Ruimtelijke onderbouwing wijzigingen zonnepark Kanaaldijk-Zuid Heino I (Oost)

PowerField

Datum: januari 2024

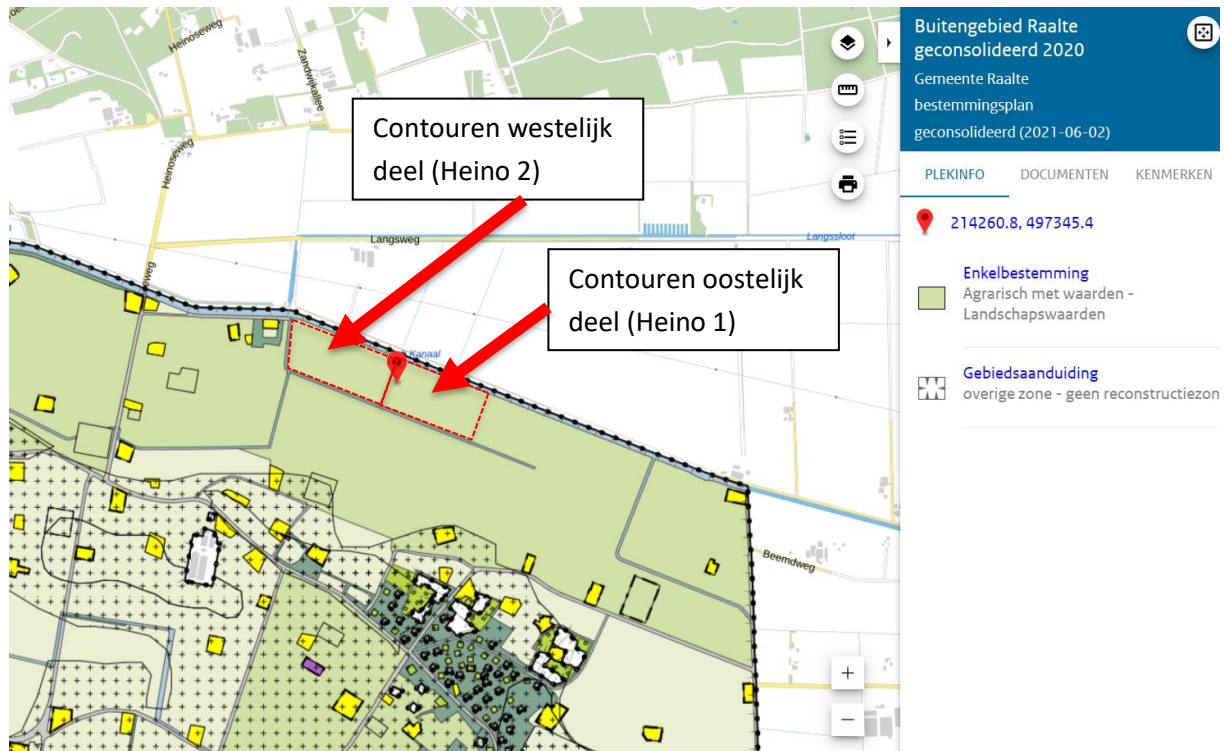
- In het dwarsprofiel uit het ontwerp van 2020 was een breedte van 2,5 meter tussen de zonnepanelen opgenomen. Dit hoort 1,5 meter te zijn. De afstand van 1,5 meter was wel correct in de technische tekening van 2020 opgenomen. Om dit te herstellen is in het aangepaste dwarsprofiel 1,5 meter opgenomen.
- In het dwarsprofiel uit het ontwerp van 2020 was een hoogte van de zonnepanelen van 2 meter opgenomen. Dit hoort 1,8 meter te zijn. De hoogte van 1,8 meter was wel correct in de tekst van het inrichtingsplan van 2020 opgenomen. Om dit te herstellen is in het aangepaste dwarsprofiel 1,8 meter opgenomen.
- Onder het hekwerk is een vrije ruimte opgenomen van 10 centimeter. In het dwarsprofiel uit het ontwerp van 2020 lijkt dit meer dan 10 centimeter te zijn. Om dit te herstellen is in het

aangepaste dwarsprofiel 10 centimeter opgenomen. Ook leek het hek lager dan 2 meter, om die reden is de bovenkant van het hekwerk in het dwarsprofiel op 2 meter getekend.

- De onderkant van de zonnepanelen bevindt zich op 60 centimeter van de grond. In het dwarsprofiel uit het ontwerp van 2020 lijkt dit minder hoog te zijn. Om dit te herstellen is in het aangepaste dwarsprofiel de onderkant van de zonnepanelen op 60 centimeter ingetekend. Daarnaast is in de reacties op het aangepaste plan aangegeven dat deze 60 centimeter niet was opgenomen. Dit is alsnog gedaan.

- De eigendomsgrens was niet goed weergegeven in de dwarsprofielen uit het ontwerp van 2020. In doorsnede A was aangegeven dat deze zich op de grens van de beschermingszone van het waterschap bevindt. In werkelijkheid is de strook in eigendom van het waterschap minder breed. Op de locatie van doorsnede A betreft dit 2,1 meter. De daadwerkelijke breedte fluctueert omdat de kadastrale grens niet overal exact gelijkloopt. De kadastrale grens is in het aangepaste dwarsprofiel op de juiste plek opgenomen.

Deze omissies zijn in de dwarsprofielen in het inrichtingsplan aangepast. Tenslotte zijn, om een en ander verder te verduidelijken, enkele extra dwarsprofielen toegevoegd aan het inrichtingsplan.
